2020년도 문화재위원회

제10차 사적분과위원회 회의록

1. 태안 안흥진성 사적 지정

동문 측벽 무너진 현황

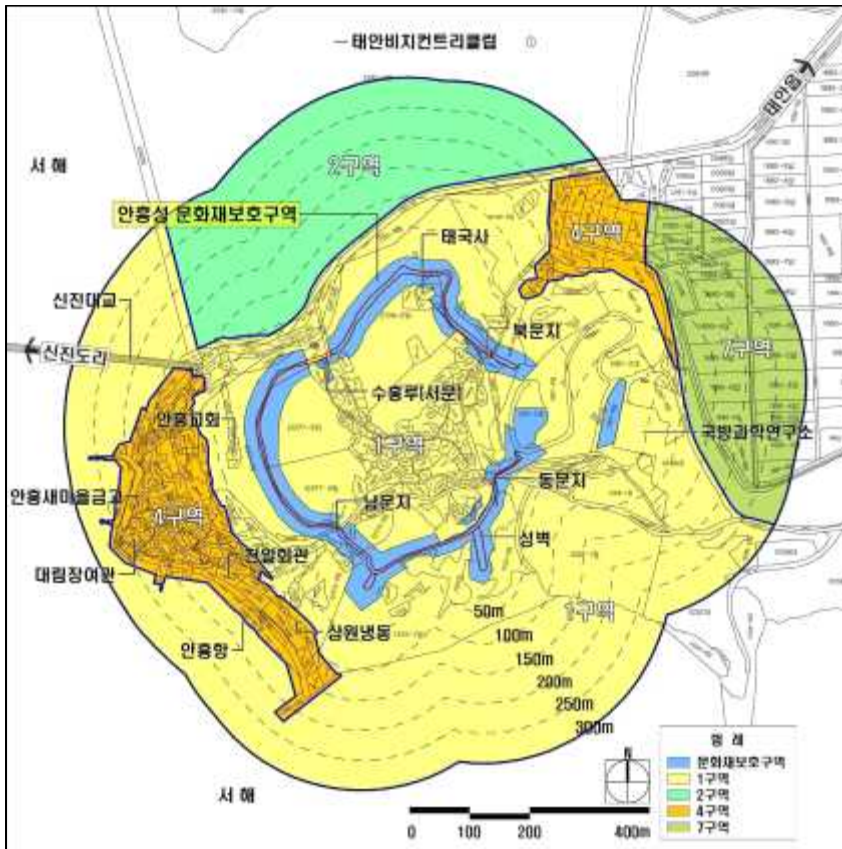
- 여장은 석재와 함께 다양한 전(塼)을 사용하여 축조하였으며, 구릉상의 이점을 감안하여 한 타당 총안 1개소씩 시설하였는데, 모두 근총안을 시설하여 태안 안흥진성만의 특징적인 요소를 갖추고 있다.
- 성문은 동, 서, 남, 북 4면에 모두 개설하였으며, 동문의 홍예문을 제외하면 모두 평거식 성문으로 4개소의 성문 모두 문루가 건축되어 있었던 것으로 파악되고 있다. 동문의 홍예문은 잔존상태가 양호한 편이며 단지 북쪽 측벽이 훼손된 상태로 있어 보수가 시급하다.

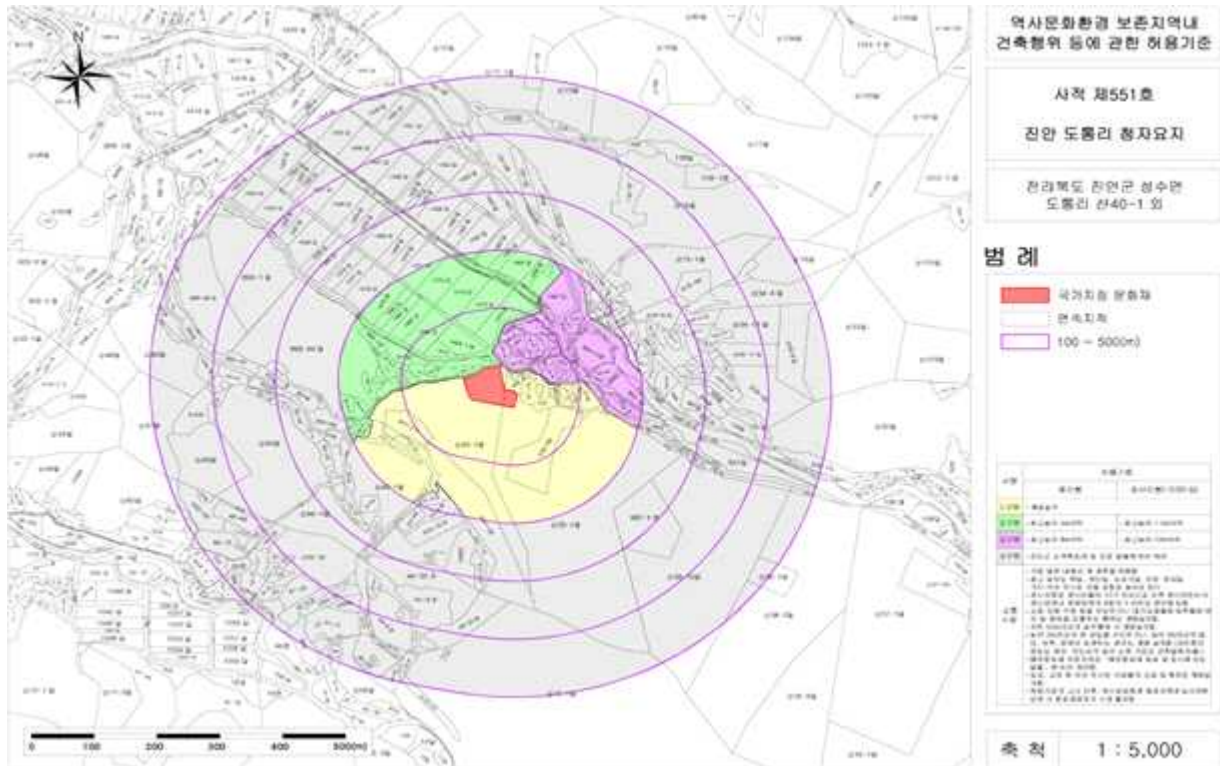
- 동네 회관앞인 도통리 960-1, 961-1, 962, 963-1, 963, 975-1 번지는 예전 2018년 전라북도 문화재 현상변경 허용기준 고시 당시 제3구역으로 지정되었는데 현재는 제1구역(심의구역)으로 예정되어 있는데, 지형을 고려하면 청자와 관련없을 것으로 생각되는데 당초와 같이 제3구역으로 했으면 합니다.

- 2018년 10월 최초 허용기준(안) 마련 당시 관계전문가의 자문을 받고 주민 의견을 수렴하여 전라북도에서 허용기준을 고시(2019.2.1.)하였음
- 사적 지정 후 국가지정문화재 허용기준(안)을 마련하여 2020. 9. 11. 주민

의견 수렴결과 마을에서는 6필지(약 2,700m²)는 오래전 주택가 건립 되었고, 전라북도 허용기준(안) 주민설명회 당시 의견을 이미 제시한 사항으로 심의구역으로 재지정 한다면 행정에 일관성이 없음을 주장

공주 반죽동 유적 지정 후 현상변경허용기준(안)

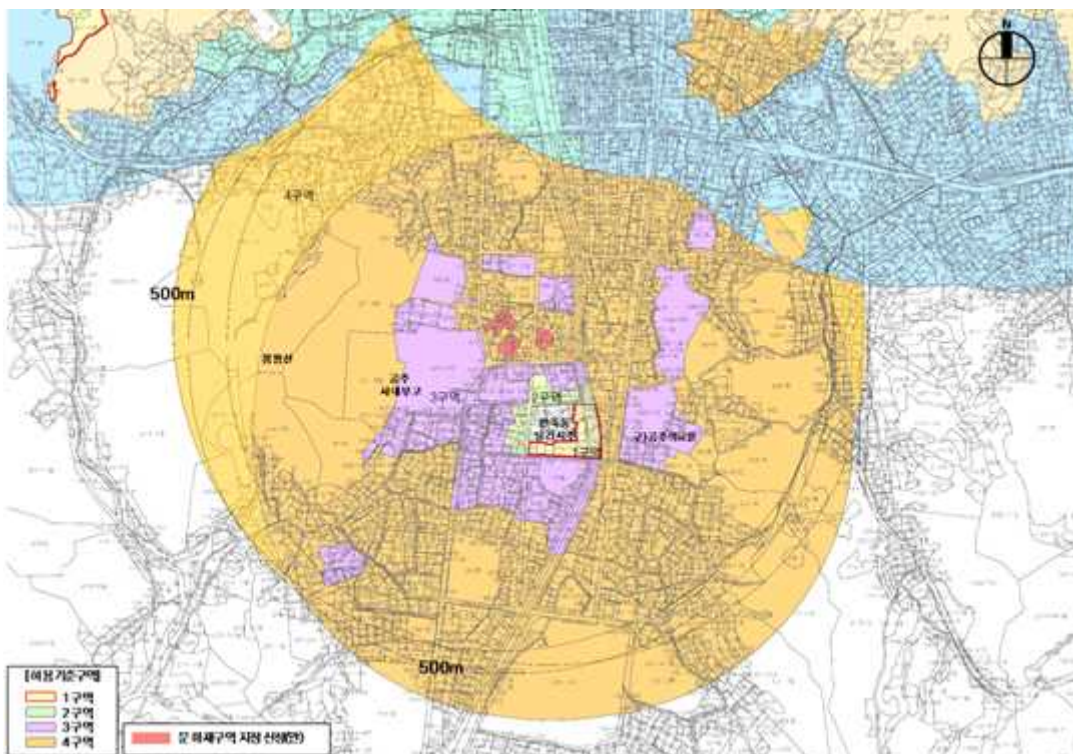
- 검토의견 : 도심화된 곳이나, 연접지역을 도시계획 및 관련법률에 따르는 구역으로 하기 보다는, 완충구역의 개념이 필요함

허용기준 조정(안)

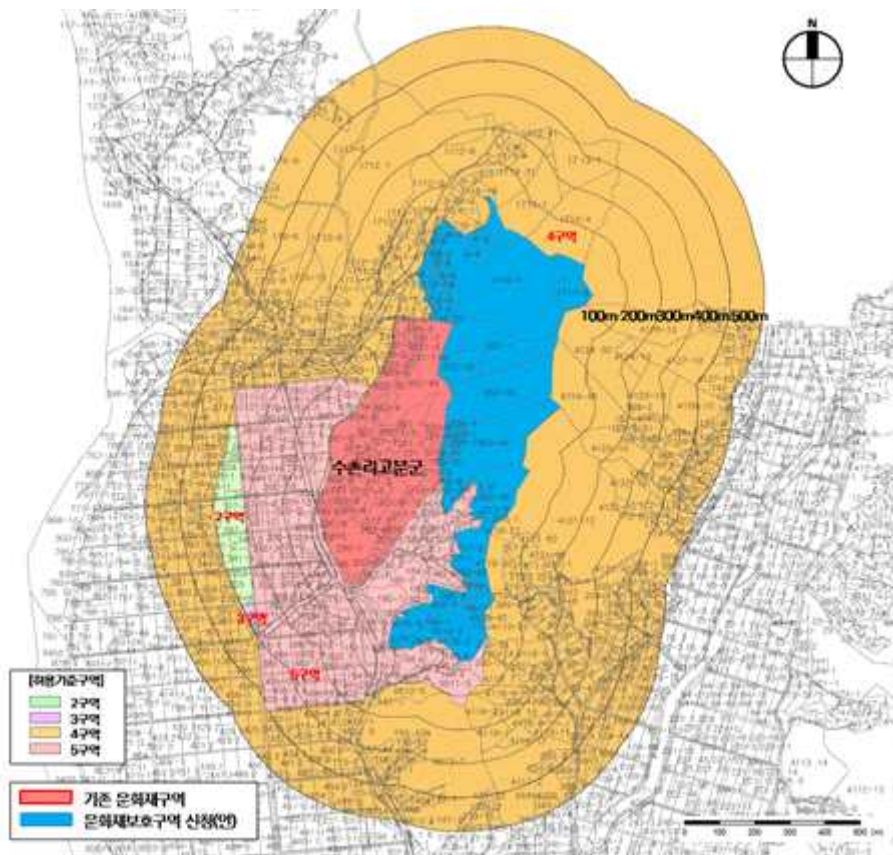
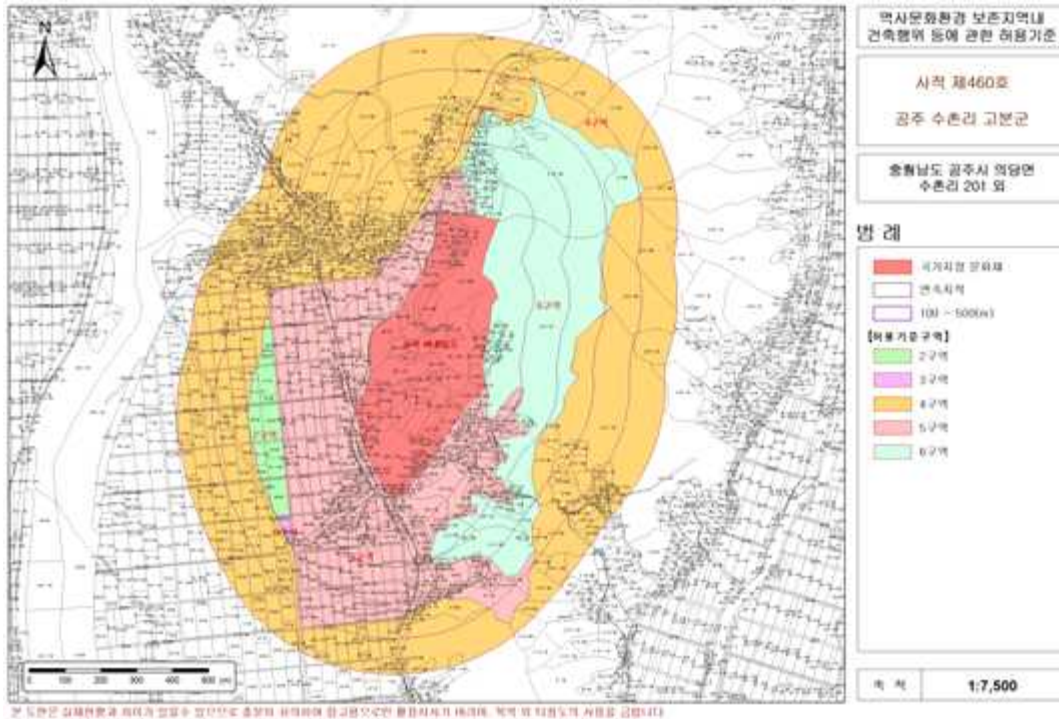
- 보호구역에 의한 역사문화환경보존지역의 확대가 되지 않는 상황에서, 추가 조사에 의한 유적이 발견되어 지정구역으로 개념이 확대될 경우, 연접 4구역(도시계획 및 관련 법률에 의한 곳)에 대한 규제 갈등 요인이 될 수 있음.
